玄海原子力発電所原子炉施設保安規定変更認可申請書の一部補正について

玄海原子力発電所原子炉施設保安規定変更認可申請書の本文のうち  
「1. 変更の内容」、「2. 変更の理由」及び「3. 施行期日」  
の一部補正

玄海原子力発電所原子炉施設保安規定変更認可申請書のうち  
別添（玄海原子力発電所原子炉施設保安規定変更前後比較表）  
の一部補正

玄海原子力発電所原子炉施設保安規定  
変更前後比較表

図119-1 原子力防災組織

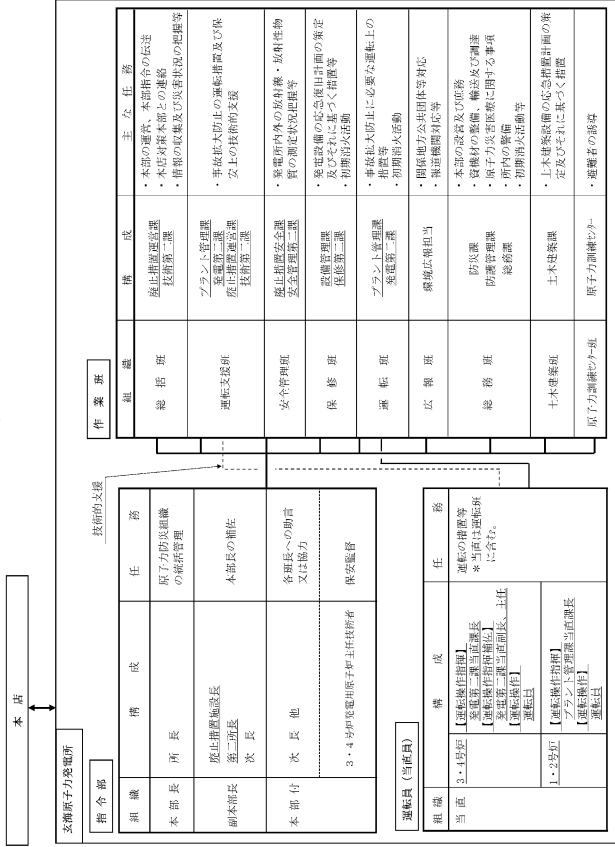
- 玄海原子力発電所1号炉及び2号炉廃止措置に係る組織体制の見直しに伴う変更
- 玄海原子力発電所1号炉及び2号炉の廃止措置を実施するための変更

保安規定品質保証計画に係る規定文書体系図

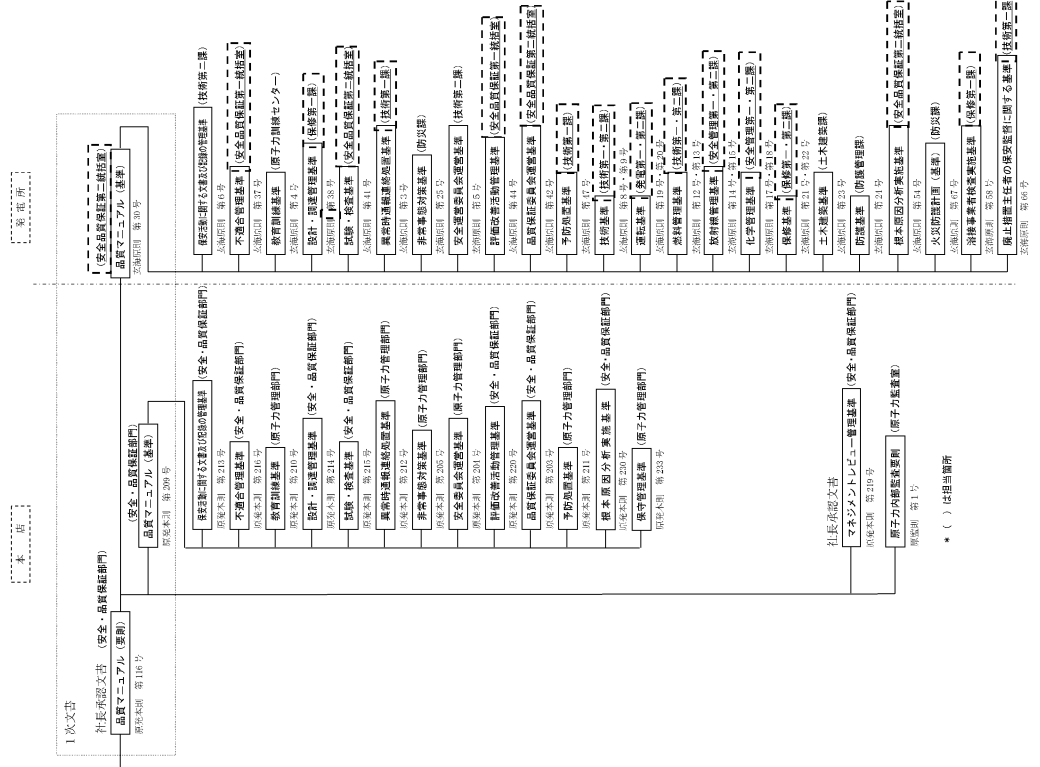
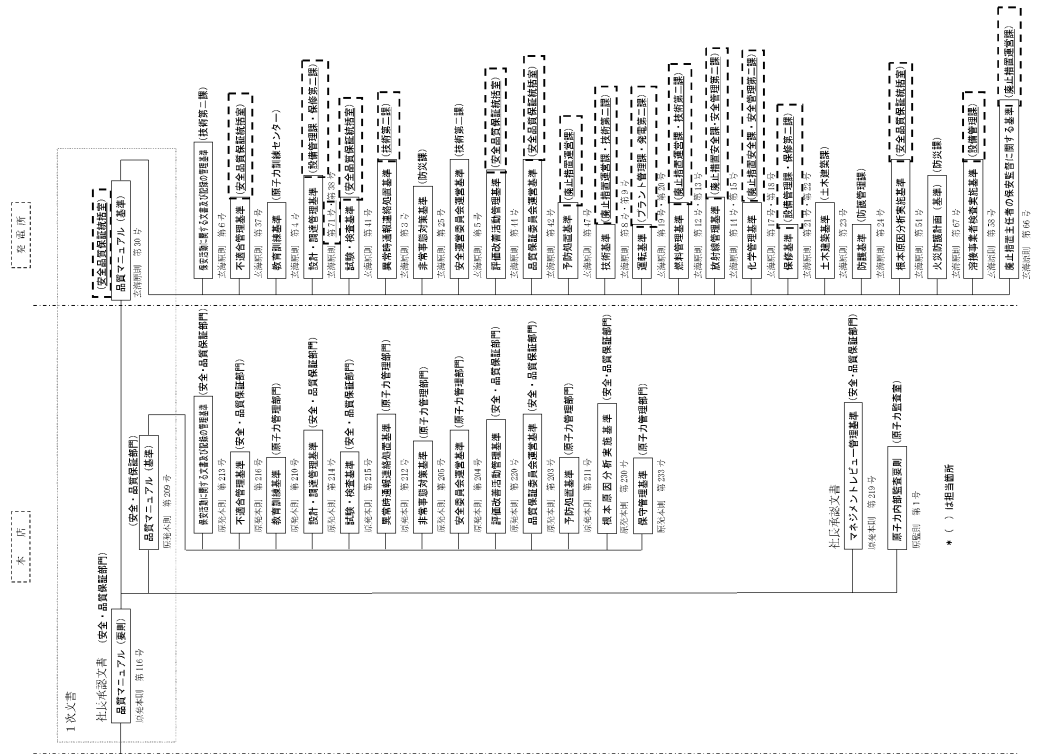
・玄海原子力発電所1号炉及び2号炉廃止措置に係る組織体制の見直しに伴う変更
